Rapport de contrôle d'installations électriques à basse et à très basse tension

RÉF. 06/2026/79348/D01:1

DATE DU CONTRÔLE 11/08/2026 (09:40 - 10:30) **AGENT VISITEUR** Julien Terorde
ADRESSE DU CONTRÔLE Rue du Clerc 72 - 4100 Seraing **TYPE DE CONTRÔLE** Visite de contrôle vente ancienne installation (8.4.2.)

Croquis de position élémentaire et descriptif sommaire des tableaux

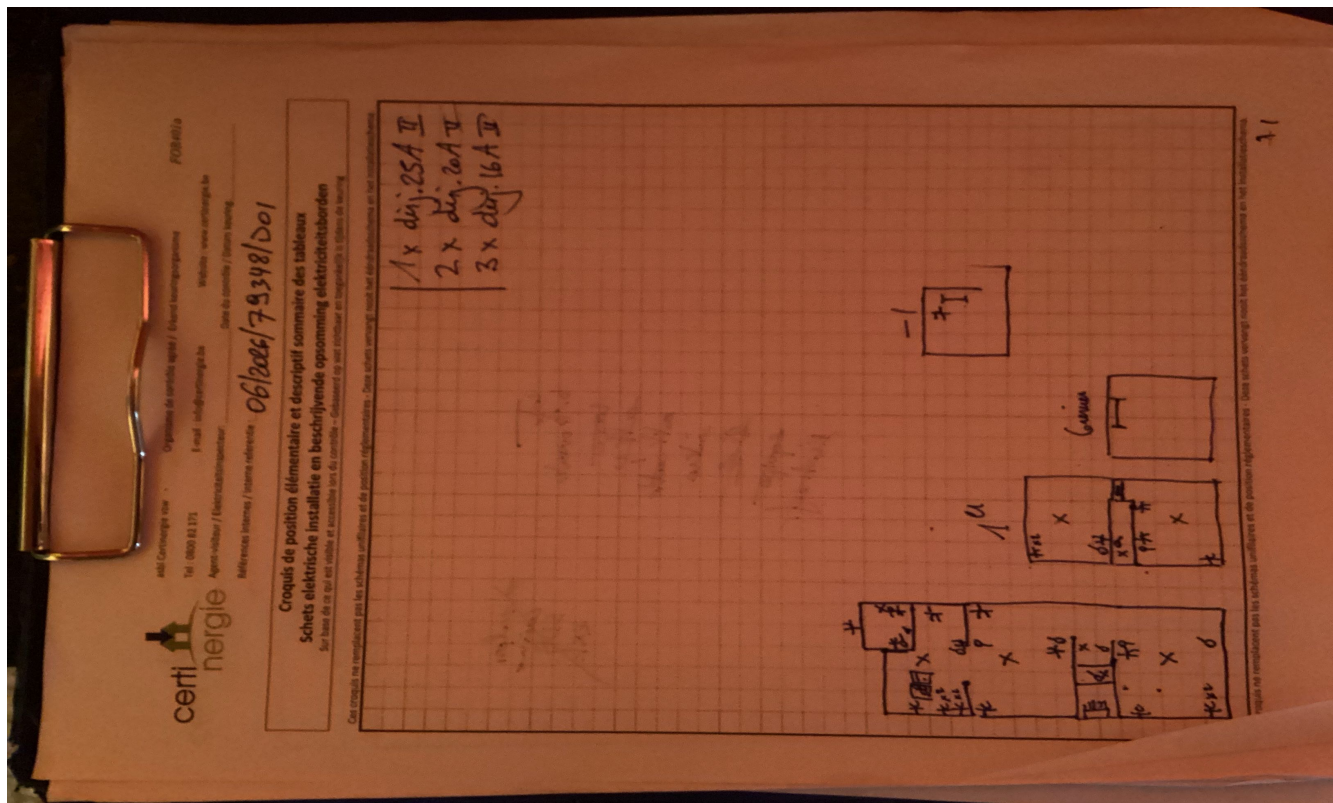
- Nous ne pouvons pas exclure qu'au dépôt des schémas il puisse y avoir d'autres infractions.
- L'appareillage électrique fixe ou à poste fixe suivant n'est pas présent - lave-vaisselle/machine à laver/ sèche-linge
- Il convient de placer un câble de liaison équivalent au principe de la double isolation entre le compteur et le tableau contenant le différentiel général. Sinon, il faut placer le dispositif différentiel général le plus près possible des bornes aval du compteur GRD et le câble entre le compteur et ce dispositif différentiel doit être mis sous tube isolant.
- Personne n'est présent lors du contrôle.
- La section des conducteurs d'alimentation de la cuisinière et apparenté est à vérifier, les plans (ou leur absence) et le repérage insuffisant n'ont pas permis de le faire.
